VYSVĚTLENÍ, ZMĚNA A DOPLNĚNÍ ZADÁVACÍCH PODMÍNEK Č. 2 ZE DNE 6.8.2018

VEŘEJNÁ ZAKÁZKA:
Obnova lesoparku Hradisko a Kalvárie

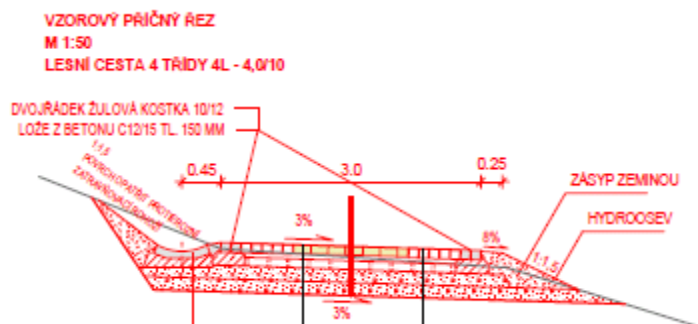
SO 01 Komunikace od škol v Technické zprávě je uvedeno:

Jedna se o limbovou stavbu pozemní bez převýšení nad terénem. Lesní cesta bude opisovat stávající terén a výšky stávající lesní cesty. Napojení u školy na místní účelovou komunikaci bude s převýšením nájezdovým obrubníkem v=20,0 mm. Lesní cesta bude provedena s podkladními vrstvami z hutněného

Ve VV chybí položka pro nájezdový obrubník. Žádáme vysvětlení.

VV doplněn o chybějící nájezdový obrubník. Změna promítnuta do příloženého VV.

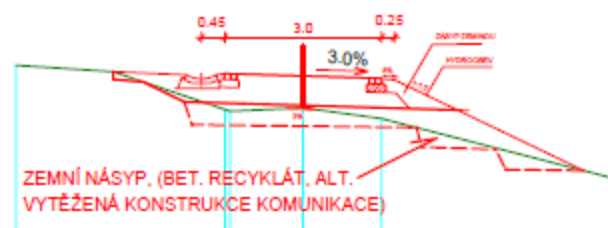
Dle VV 001 Hradisko SO 01 Komunikace od škol se veškerá zemina (708,75 m³) odveze s uložením na skládku.

Dle Technické zprávy:

Vytěžená podkladní zemina (hlušina) v ploše 942,0 m² a tl. 0,34 m je 319,00 m³

Veškerá vytěžená zemina bude odvezena na skládku, vybouraná žulová kostka o ploše 558,00 m² bude

Celkové množství výkopů bude 629,00 m³. Výkopy zeminy budou odvezeny na příslušnou skládku.

Jsou uváděny rozdílné kubatury vytěžené zeminy. Žádáme vysvětlení.

Platí výměra z VV, výpočet v položce č.1. Oceňte dle VV.
